**Ergänzung vom 18.11.2024**

**Schul- und Kitabauoffensive – 6. Schulbauprogramm, Kita-Bauprogramm 2024;  
Entnahme der Grundschule Am Mitterfeld aus dem 3. Schulbauprogramm und Erteilung  
des Vorplanungsauftrags an die MRG**

**Sitzungsvorlage Nr. 20-26 / V 14878**

**Beschluss des Bildungsausschusses und des Bauausschusses des Stadtrates in der gemeinsamen Sitzung vom 04.12.2024 (VB)**

# LED im Vergleich: der blaue Schadens-Peak

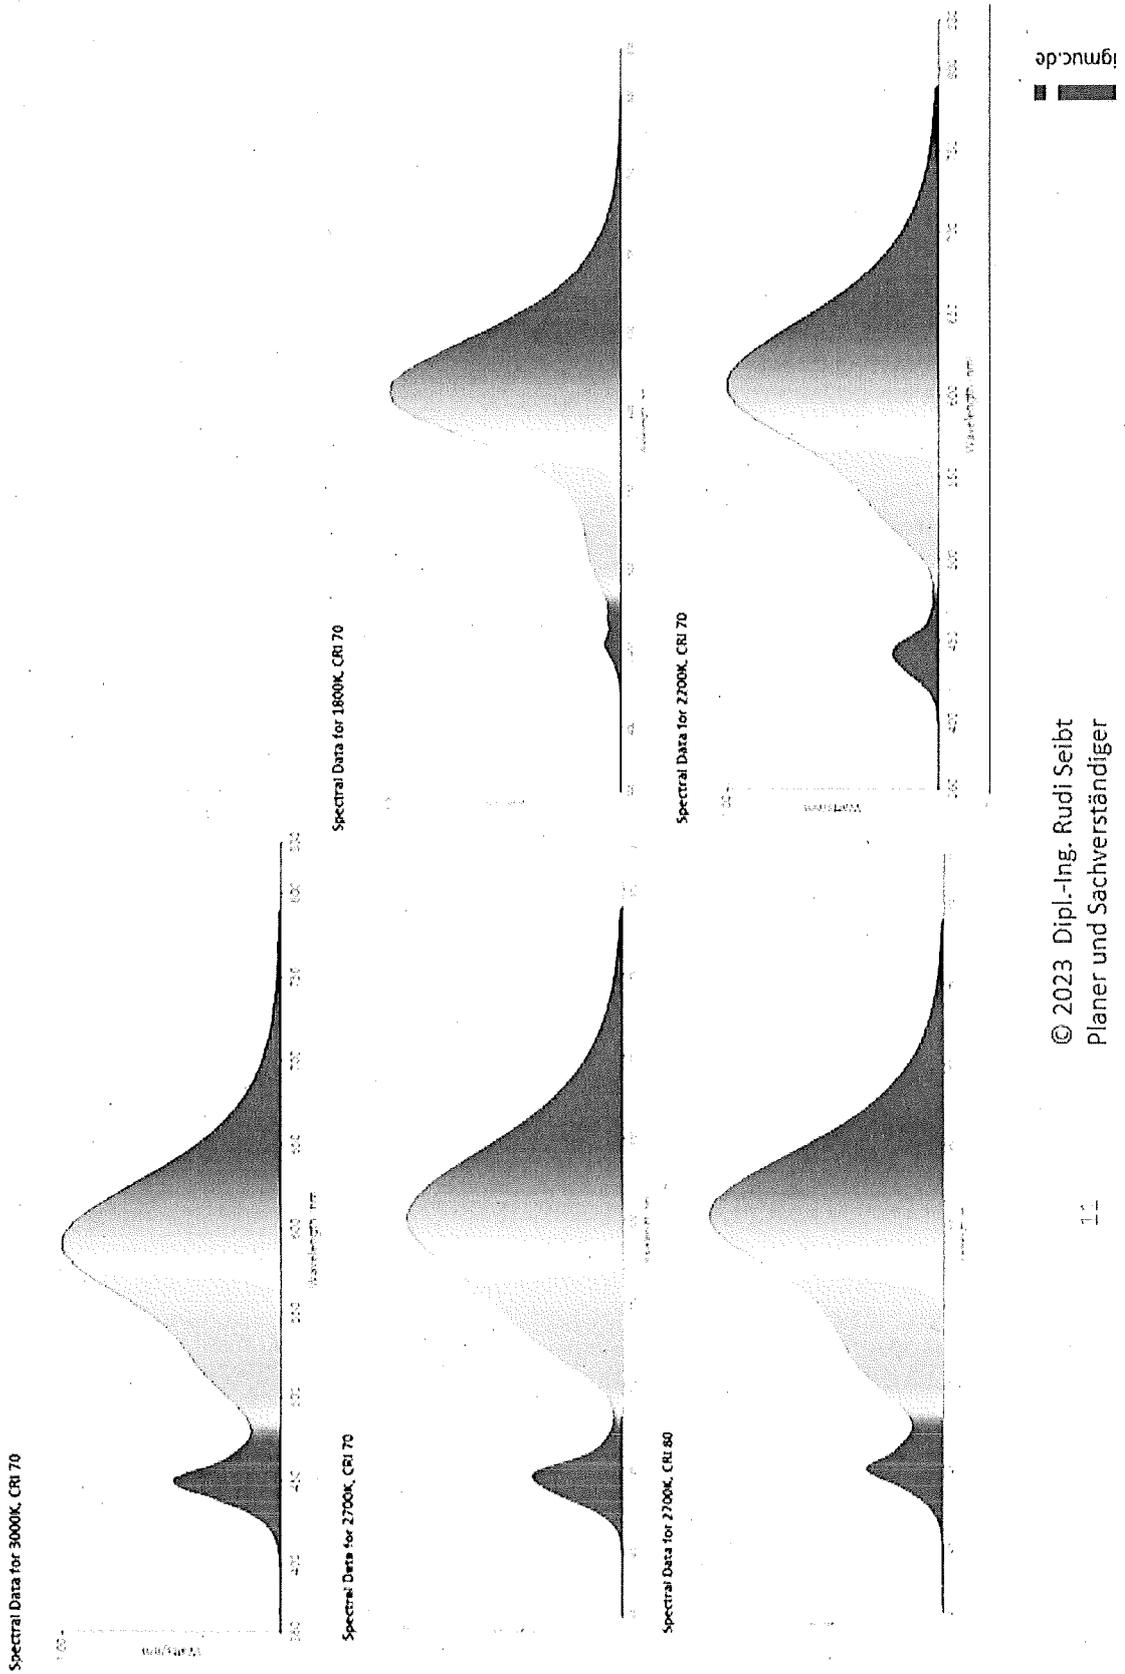
| <b>Ziffer 25, geändert</b> | Der Stadtrat nimmt die Ausführungen zur Standortanalyse in den Innenstadtbezirken, die Untersuchungsfelder und Bewertungskriterien zum Themenkomplex Naturnahe Pausenhöfe zustimmend zur Kenntnis. <b>Die Verwaltung wird beauftragt, in das Grundkonzept „(Um-)Gestaltung von Schulhöfen in naturnahe Pausenhöfe und Naturerlebnisräume“ der Anlage E.1 folgende Punkte einzuarbeiten:</b><br>a) Erhöhung der Versickerungs- und Verdunstungsfähigkeit der versiegelten Flächen durch weitgehende Verwendung von Pflastersteinen statt Asphalt,<br>b) Förderung der Biodiversität durch weitgehende Verwendung nach unten abstrahlender Außenbeleuchtung mit niedriger Leuchtpunkthöhe und Farbtemperatur von 1.800 – 2.200 Kelvin (Amber-LED). |

Licht soll fokussiert die befestigten Flächen beleuchten und die Bereiche daneben möglichst wenig erhellen. Zur Erzielung einer Mindestgleichmäßigkeit soll eine weite seitliche Abstrahlwirkung nur auf die befestigten Flächen bestehen. Durch eine möglichst niedrige Leuchtpunkthöhe sollen Streulicht und Blendwirkungen vermieden werden. Es sollen bei der Außenbeleuchtung LED-Leuchtmittel mit Wellenlängen möglichst über 540 nm (kein Blau- und UV-Bereich) korrelierend der Farbtemperatur von 1.800 – 2.200 Kelvin (Amber) verwendet werden. Je niedriger der Kelvin-Wert ist, desto wärmer bzw. insektenfreundlicher ist das Licht. Beleuchtungsdauer und Intensität sollen minimiert werden, soweit es die Anforderungen an die Sicherheit des Verkehrs erlauben.<sup>2</sup>

In der Regel wird für Pausenhöfe keine Außenbeleuchtung vorgesehen. Es werden ausschließlich die Zugangs- und Zufahrtswege sowie die Flucht- und Rettungswege beleuchtet. Bei der Planung der Außenbeleuchtung orientiert sich das Baureferat am „Leitfaden zur Eindämmung der Lichtverschmutzung - Handlungsempfehlungen für Kommunen“, herausgegeben vom Bayerischen Staatsministerium für Umwelt und Verbraucherschutz. Hierin werden auch relevante Aussagen zur Lichtpunkthöhe und Farbtemperatur behandelt. Weiterhin werden die eingeführten technischen Vorschriften sowie die Vorgaben der Baugenehmigungsbehörde berücksichtigt.

Die Abstrahlung der Außenbeleuchtung ist dabei standardmäßig nach unten ausgerichtet, die Lichtpunkthöhe wird dabei nach dem tatsächlichen Bedarf festgelegt. Für die Farbtemperatur der Leuchtmittel im Außenbereich gilt gegenwärtig maximal 3.000 Kelvin. Bei Besonderheiten, wie benachbarten Schutzgebieten, Biotopen, Parks und Grünanlagen, wird die Farbtemperatur individuell an die spezifischen Anforderungen angepasst und umgesetzt.

Aufgrund der genannten Ausführungen wird die mit dem beiliegenden Änderungsantrag der ÖDP-München-Liste geforderte Ergänzung des Antragspunktes 25 als nicht erforderlich erachtet.
